**UZUPEŁNIENIE
KARTY INFORMACYJNEJ PRZEDSIĘWZIĘCIA**

**BUDOWA ELEKTROWNI FOTOWOLTAICZNEJ WRAZ
Z INFRASTRUKTURĄ TOWARZYSZĄCĄ**

DZIAŁKI	329/2, 502
OBRĘB	0013 Lubień
GMINA	Rozprza
POWIAT	PIOTRKOWSKI
WOJEWÓDZTWO	ŁÓDZKIE

PIOTRKÓW TRYBUNALSKI, dn. 28.01.2022 r.

Rys. 1. Zasięgi oddziaływania akustycznego i wyniki na zabudowie

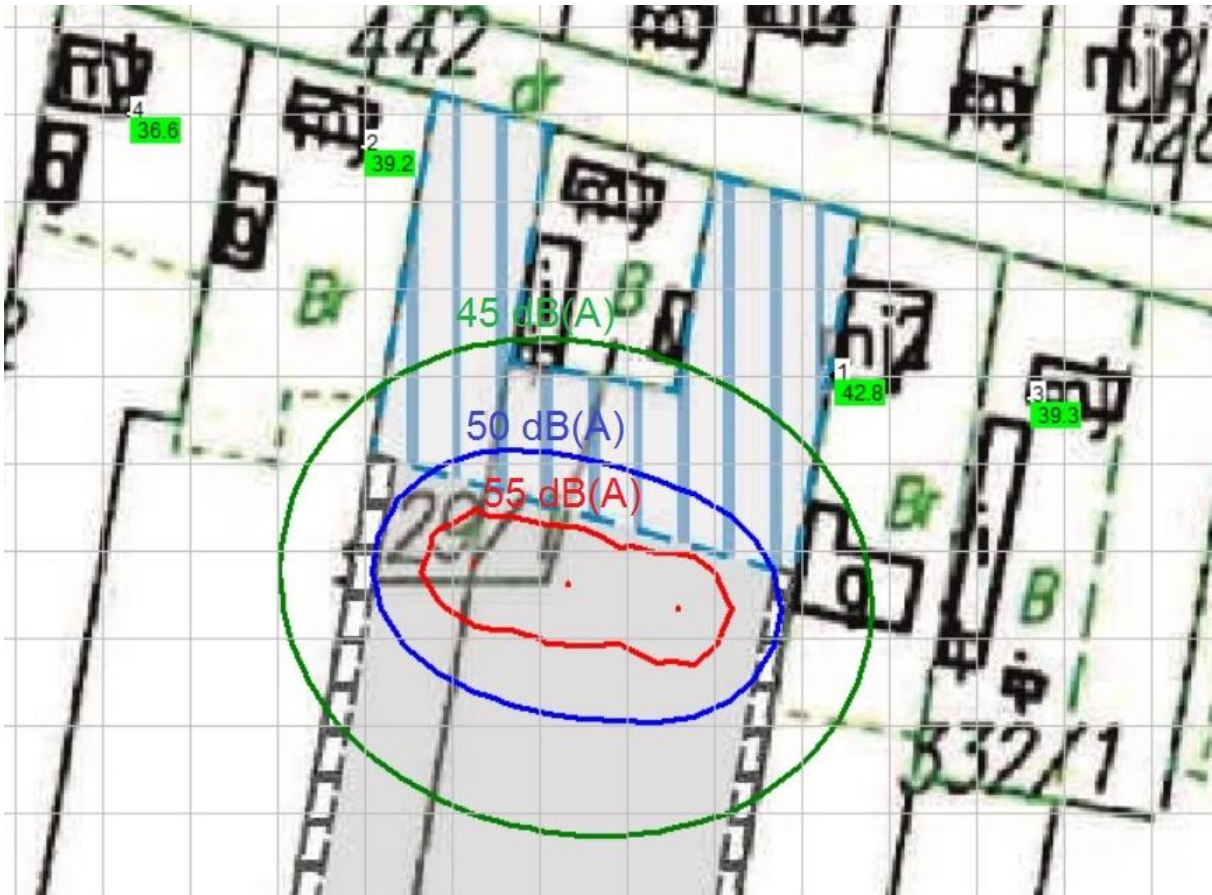
Punkt 2 wezwania: *Wyjaśnić informacje dotyczące emisji hałasu podczas eksploatacji przedsięwzięcia, na stronie 52 w tab. 16 podaje się: „poziom dźwięku zmierzony w odległości 1 m od urządzenia:” stacji transformatorowej nN/SN wynosi poniżej 70,0 dB(A) (planowana ilość stacji – 3), falownika poniżej 46,0 dB(A) (Inwestor zamierza zainstalować od 11-78 szt. falowników), ponadto autor opracowania pisze: nie przewiduje się by mogły wystąpić ponadnormatywne oddziaływania w zakresie emisji hałasu wynikające z funkcjonowania inwestycji, z przedstawionych ww. informacji nie wynika wprost, czy dopuszczalne normy hałasu dla terenów chronionych akustycznie będą dotrzymane? Co z hałasem generowanym w przypadku hałasu posadowienia wszystkich stacji w jednym miejscu?*

Nawet jeśli wszystkie stacje transformatorowe posadowione zostaną w jednym miejscu, tj. w północnej części terenu inwestycji, oddziaływanie akustyczne tych stacji nie będzie powodować przekroczeń dopuszczalnych norm hałasu na terenach chronionych akustycznie.

Ponieważ urządzenia pracować będą w ciągu dnia, kiedy to wytwarzana będzie energia elektryczna, dopuszczalne normy hałasu na sąsiedniej zabudowie chronionej akustycznie to 50 dB(A). Uzyskane wyniki to z kolei: 36,6 dB(A), 39,2 dB(A), 42,9 dB(A), 39,3 dB(A).

Poniżej przedstawia się wydruk z przeprowadzonej analizy akustycznej, w której to założono jednoczesną pracę wszystkich trzech transformatorów i ich lokalizację obok siebie. Pełną analizę dołączono do niniejszego uzupełnienia.

Należy również zwrócić uwagę, że będzie to najbardziej niekorzystny efekt, praktycznie niemożliwy do wystąpienia w rzeczywistości, gdyż umieszczenie transformatora wewnątrz stacji transformatorowej dodatkowo stłumi jego hałas, a typowe stacje transformatorowe dostosowane są do ich posadawiania nawet pośród osiedli mieszkaniowych i gwarantują dotrzymanie norm akustycznych. Poza tym, zaprezentowany wariant przedstawia posadowienie wszystkich stacji w jednym miejscu (w północnej części opracowania, tam gdzie występuje zabudowa), a faktycznie posadowione zostaną one w pewnych odległościach od siebie na odcinku od północy w kierunku południowym, mniej więcej 1 stacja na każde 1 MW mocy instalacji fotowoltaicznej.
